עמוד 1 מתוך 10
המסמך מכיל 10 עמודים ויש להתייחס אליו במלואו
פארק מיכל א+ב קרני שומרון- סקר נגישות

סקר נגישות:

פארק מיכל א+ב

תאריך ביצוע: 21.1.2021

ברזיה לא נגישה

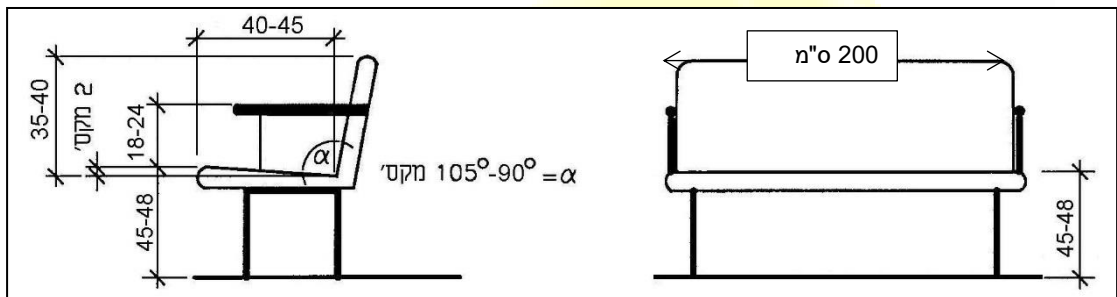
- לא קיים שילוט "ילד עד גיל 6 חייב בלווי מבוגר".
- לא קיים שילוט "גן שעשועים נגיש".
- לא קיימת הצללה.
- קיימים ספסלים אך לא קיימים ספסלים נגשים.
- קיימת ברזיה שאינה נגישה.

- יש להתקין שילוט "ילד על גיל 6 חייב בלווי מבוגר".
- יש להתקין שילוט "גן שעשועים נגיש" וכן שילוט הכוונה החל מהכניסה לגן שעשועים זה. כמו"כ בסמוך ל-2 גני השעשועים שאינם נגישים יותקן שילוט "גן שעשועים זה אינו נגיש" + שילוט הכוונה לגן שעשועים נגיש.
- יש להתקין הצללה כ-80%.
- ברזיה נגישה- לפי דוגמא מצורפת. כמו"כ תהיה לה דרך נגישה- משטח יציב ברוחב 130 ס"מ. מומלץ להתקין ברזיה חדשה לאורך שביל הכניסה ככל האפשר.
- יש להתקין ספסל נגיש בכל אזור ספסלים. ספסל נגיש יהיה בגובה 45-48 ס"מ והחלק הקדמי יהיה גבוה מקסימום 2 ס"מ מהחלק האחורי.
- הספסל הנגיש יהיה לפי המידות סקיצה:

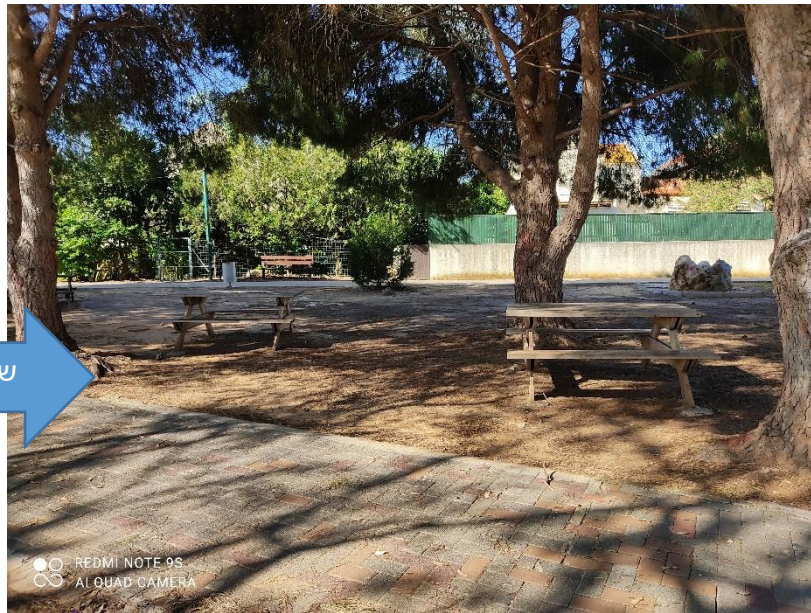
1. קיימים ספסלים ושולחנות פיקניק שאינם נגישים. ספסלים נגישים יותקנו לפי דרישות הנ"ל. שולחן פיקניק אחד בכל אזור יוצב לפי המפרט הבא:

עמוד 5 מתוך 10
 המסמך מכיל 10 עמודים ויש להתייחס אליו במלואו
 פארק מיכל א+ב קרני שומרון- סקר נגישות
 כמו"כ דרך נגישה- יציבה וקשיחה תוביל אל שולחן הפיקניק הנגיש. (לא נמצא קיים)

מפגעים בדרך

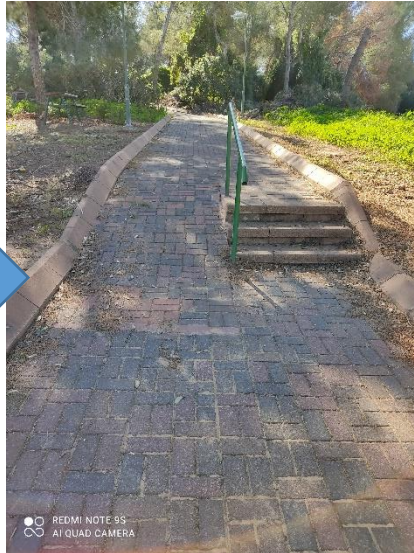
4. יש לתקן מכשולים ומפגעים בדרך למפסל אחיד ויציב:

הסדרת סימן אזהרה, פס סימון
ובתי אחיזה במדרגות וכבש

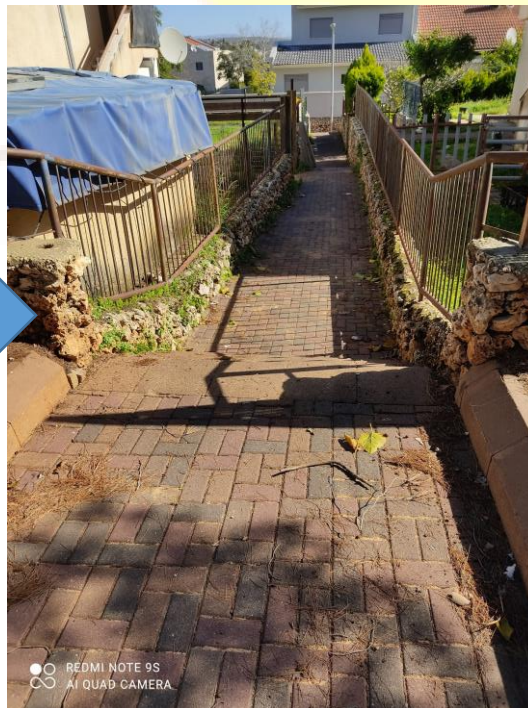
6. מדרגות וכבש בקצה פארק מיכל ב- ללא סימן אזהרה, בית אחיזה ופס סימון.
כמו"כ שיפוע כבש כ-17% - יש למתן את השיפוע לעד 10% ולהתקין בתי אחיזה מ-
2 הצדדים.

יש להתקין בתי אחיזה, סימן אזהרה ופס סימון ע"פ מפרט המופיע מטה.

הסדרת סימן אזהרה, פס סימון
ובית אחיזה במדרגות

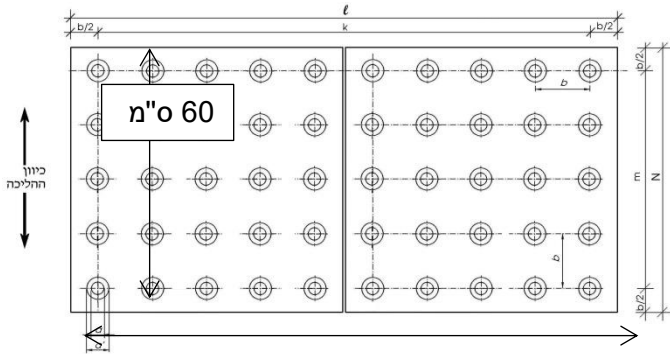
8. התקנת בית אחיזה, פס סימון וסימן אזהרה בחיבור עם סמטה צדדית.
